LUFFDYKTIGHETSPÅBUD
(LDP)

SOCATA

MORANE SAULNIER
SAMMENDRAG
1946 - 1970

18/62 HALEFLATEBESLAG FOR MORANE SAULNIER RALLYE

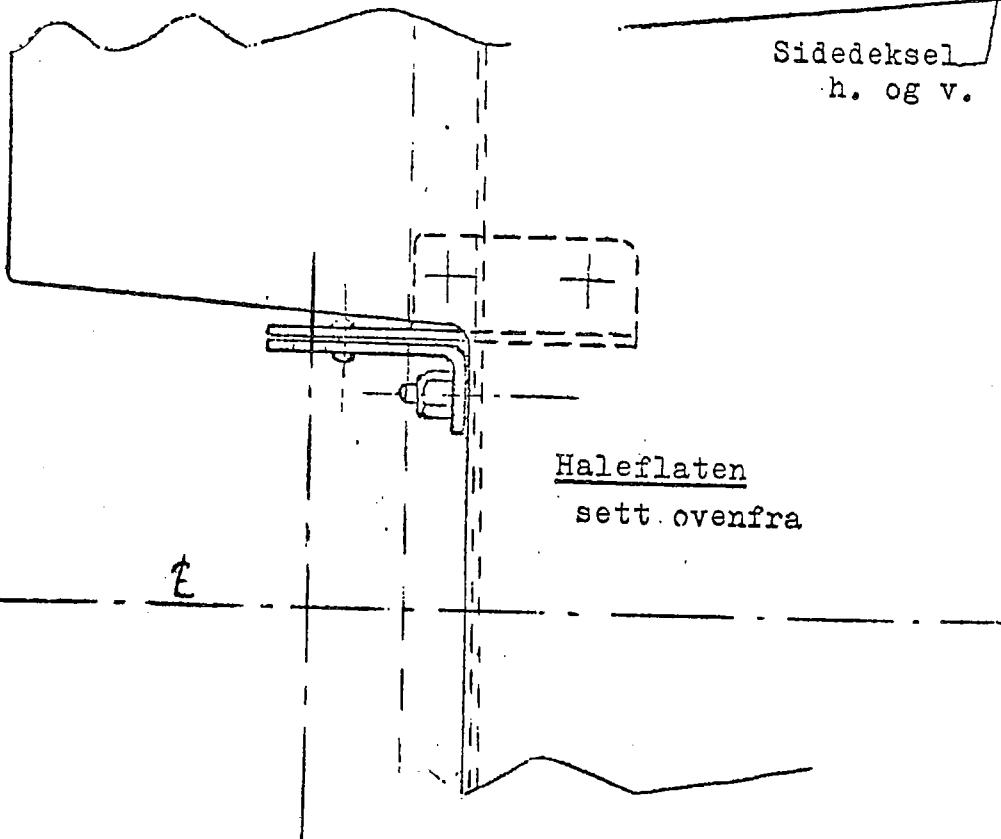
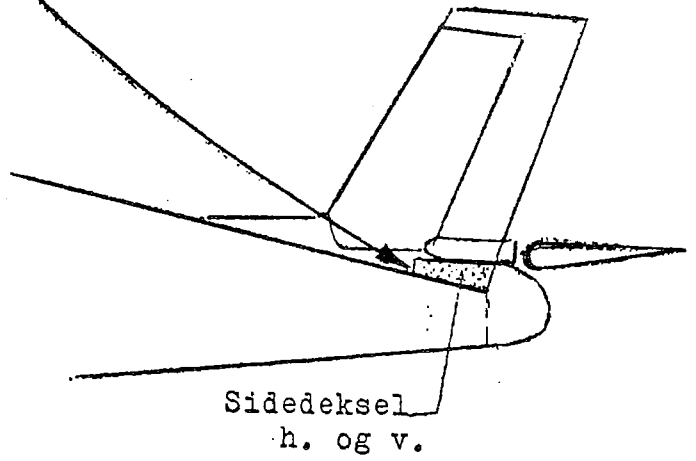
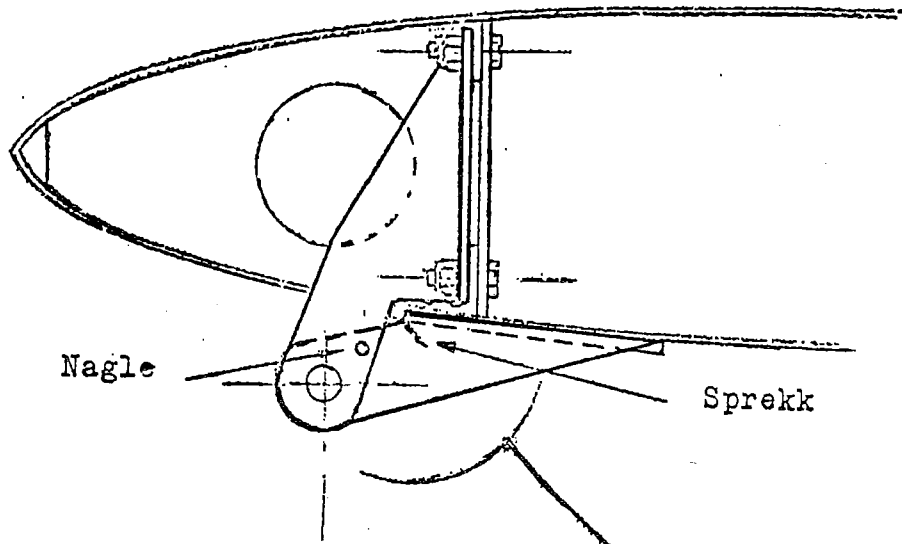
På fly av typene Morane Saulnier "Rallye Club" og "Super Rallye" - MS 880B og MS 885 - er fremre bjelke i haleflaten festet til bakre bjelke i finnen med to beslag, et på høyre og et på venstre side. Hvert beslag er dannet av to plater bøyd i rett vinkel, den ene er skrudd til forsiden av bjelken, den andre er klinket til undersiden av haleflaten. Det er to utførelser av beslaget, en eldre av 2,5 mm plate, og en nyere - brukt fra fly nummer 224 og oppover - av 3 mm flate.

Det viser seg at den eldste type har lett for å sprekke, særlig der skissen viser. Luftfartsdirektoratet bestemmer derfor at de omtalte beslag skal kontrolleres snarest mulig, og senere med 25 timers mellomrom, inntil beslaget er byttet ut med den nye type. Kontrollen bør tas med i 25 timers ettersynet for å sikre at den ikke blir glemt. Den foregår ved å ta av halekonen og de to sidedeksler og se nøye på beslagene, eventuelt med lupe. Samtidig skal man se etter at ikke kanten på de gaffelformede beslag på finnen, som haleflatebeslagene går inn i, gnager mot haleflatebeslaget i bøyen på yttersiden. Hvis de gjør det, skal man ta litt av gaffelen.

Hvis det finnes sprekker, må flyet ikke brukes før beslaget er skiftet. Det er dog lov å fly flyet inn til et verksted, forutsatt at sprekken er mindre enn 15 mm lang, at turen tar mindre enn 5 timer, at været er godt og flygingen utføres forsiktig.

Luftfartsdirektoratet bestemmer videre at beslag av den gamle type skal skiftes med nye av 3 mm tykk plate, modification MS No. 25, Pieces 880-33-0-091, innen 1. mars 1963.

5/63 SLATS PÅ MORANE SAULNIER

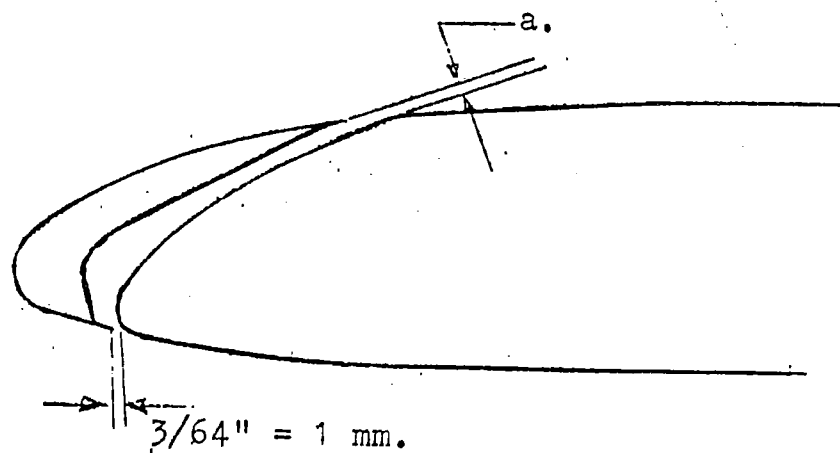
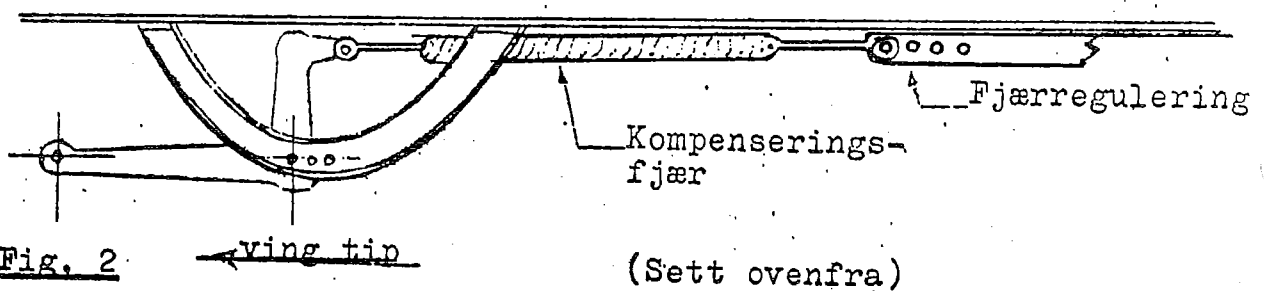
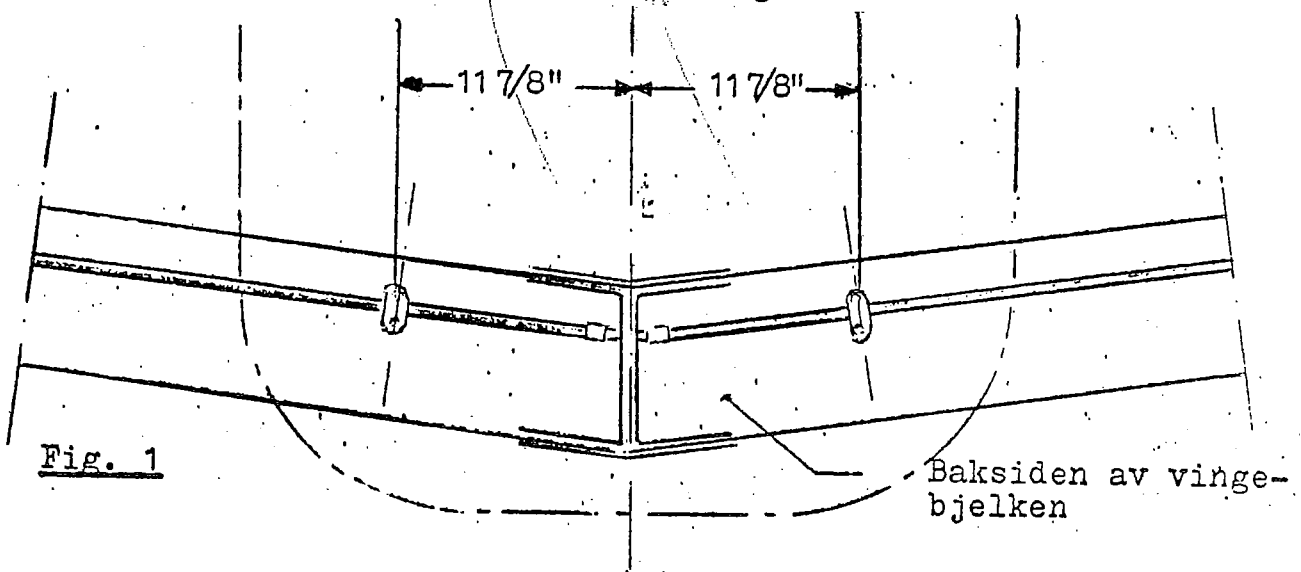
Det har vist seg at deformasjoner eller dårlig regulering lett kan føre til at slat'en (den bevegelige del på vingeforkanten) åpner og lukker på andre hastigheter enn den skal, slik at flyegenskapene blir dårlige og det kan oppstå farlige situasjoner ved liten fart.

- b) Kontroller oljen i dempesylindrerne
 - c) Kontroller riktig montering av klammere for styringen av forbindelseswire mellom høyre og venstre slat. Disse klammere er plassert på vingebjelken bak flygerens sete $11 \frac{7}{8}$ " på hver side av flyets senterlinje og kan, hvis de er feilaktig montert, være årsak til treghet i overføringen (se fig. 1).

- II.2 Kontroller slat'ens stilling i forhold til vingeforkanten i innfelt stilling.
- a) Kople av kompenseringfjærene (fig. 2) og kjør inn flaps.
 - b) Mål avstanden mellom bakkanten av slat og vingehuden (a på fig. 3) etter å ha sett etter at ikke slat'ens undre plate noe sted ligger an mot vingeforkanten (klaring $3/64$ " = 1 m/m). Hvis avstanden mellom slat'ens bakkant og vingen i hele lengden er mindre enn 0,32" så skulle slat'en virke riktig under flyging.

- Hvis ikke slat'en begynner å gå ut ved de hastigheter som er angitt i tabellen, så må fjærstrammingen justeres (se fig. 2).
- Hvis derimot avstanden er mer enn 0,32" noen steder, f.eks. utover mot vingetippen, så kommer dette av at slat'en har blitt vridd og den må da skiftes ut. Dette er en meget viktig kontroll, da en vridning av slat, større enn den angitte limit, vil bevirke en forsinket start ut som igjen kan føre til steiling med slat inne fulgt av en plutselig utkjøring ved en meget liten fart.

- II.3 Slat går ikke helt inn før ved alt for stor fart.
- Slakk av kompenseringfjærene ved å skifte over til et annet festehull i vinkelen, utover mot vingetippen (se fig. 2).

- Hvis fjærene fremdeles er for stramme etter å være festet i det ytre hullet, så må de byttes ut med noen slakkere som kan bestilles fra fabrikk (P/N 880 - 16.0.110).

FIG. 1

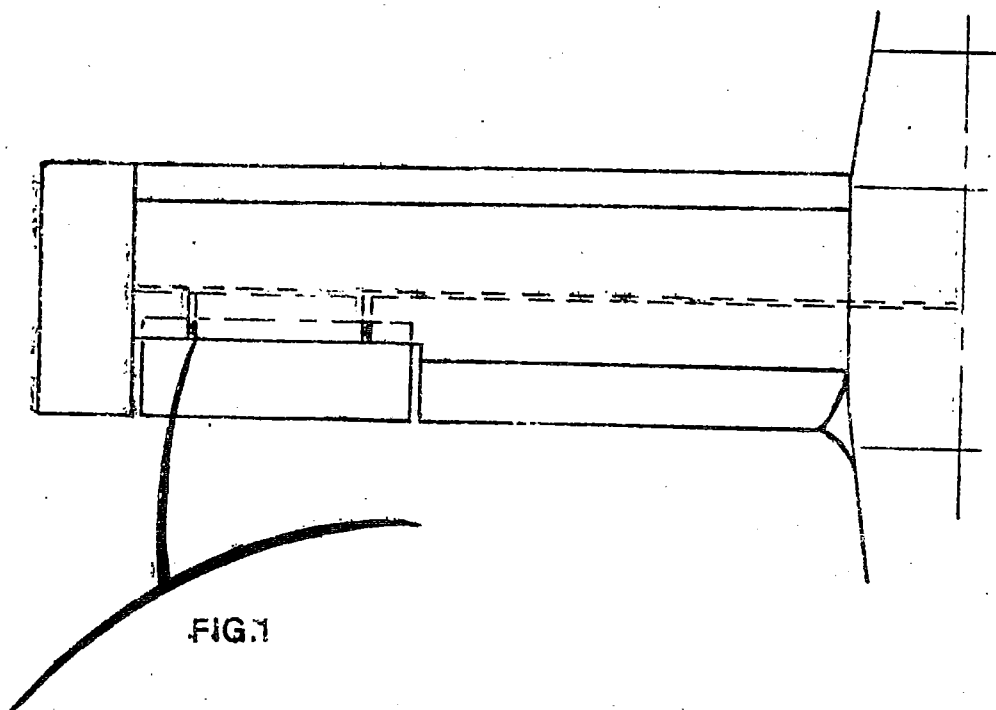
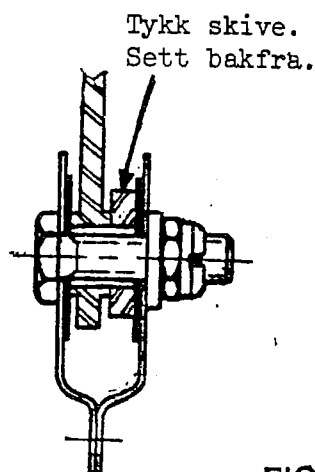
Det skal kontrolleres at det finnes tilstrekkelig frigang mellom flaps og balanseror og at balanserorene er korrekt montert (plassering av en tykk skive på innsiden av støttearmen, se fig. 1). Kontrollen skal utføres i samsvar med Socata Service Rallye No. 108.

Dersom en finner at skiven er feil plassert må dette rettes før videre flyging.

Figur 1.

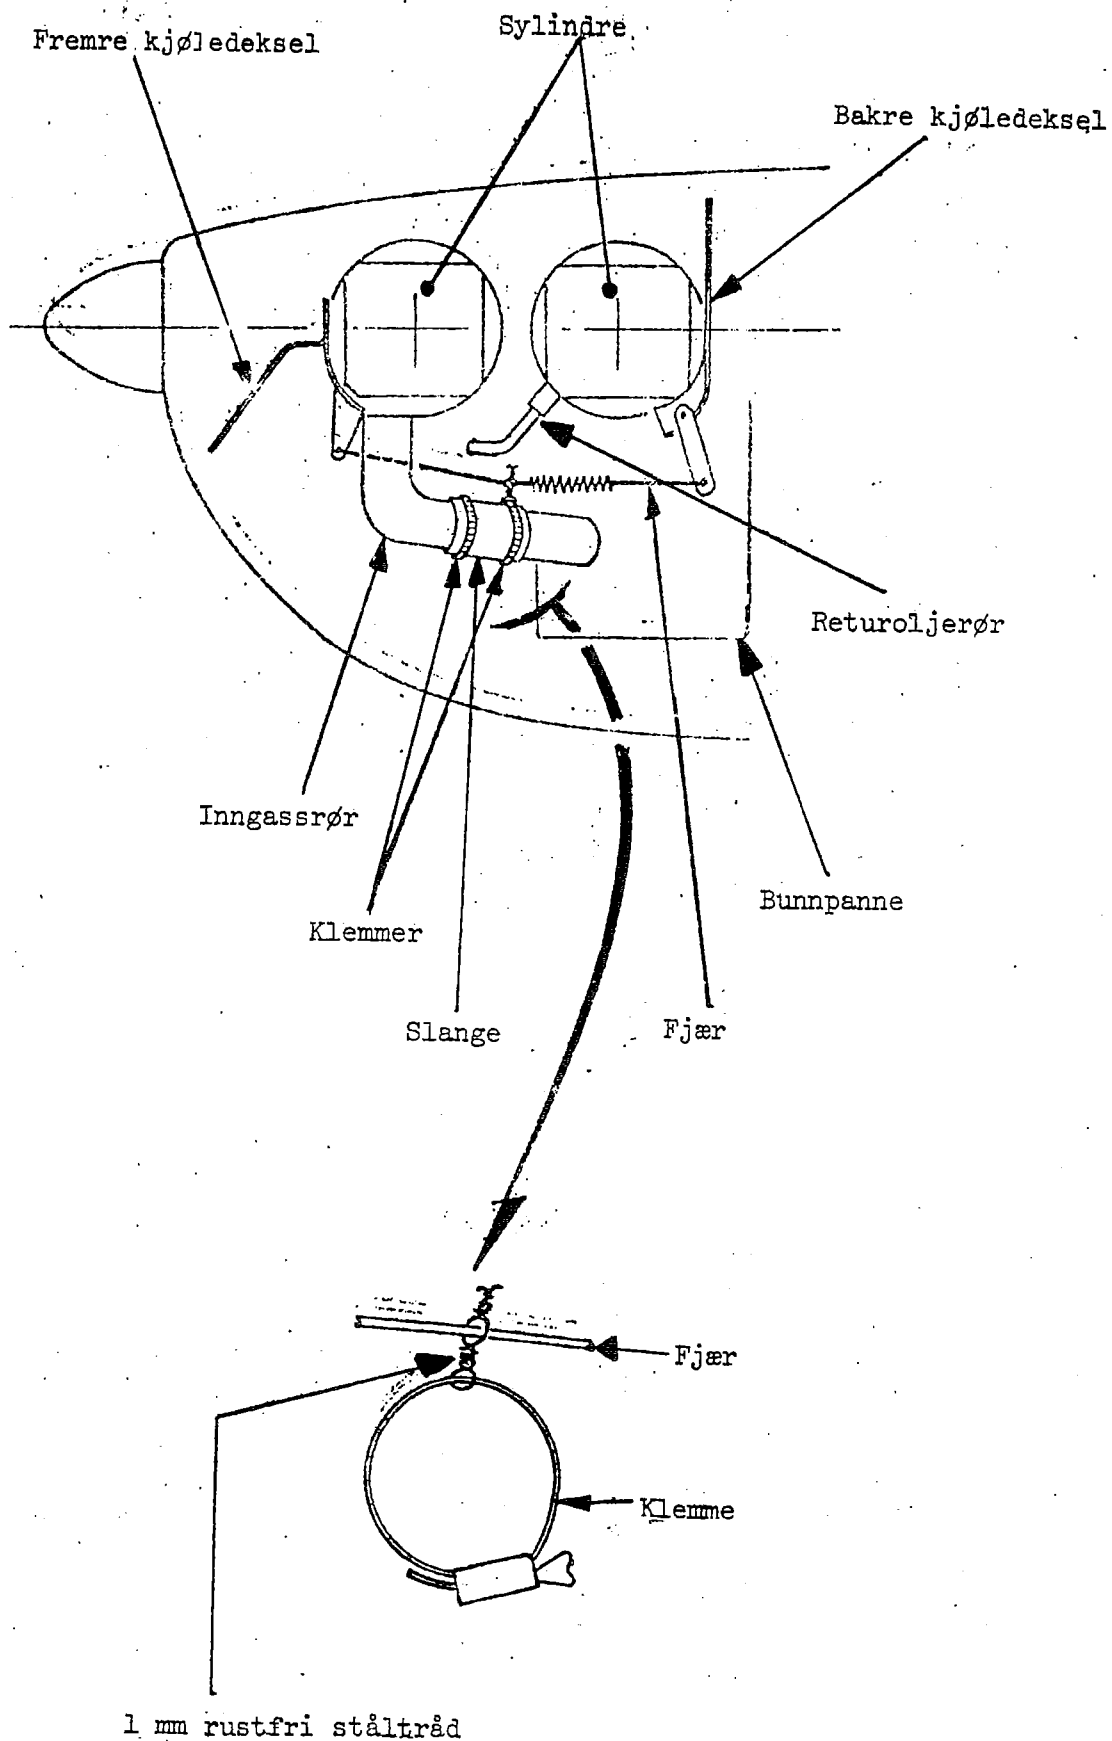
40/76 KONTROLL FOR GNAGSÅR PÅ VIPPEHUSETS RETUROLJERØR
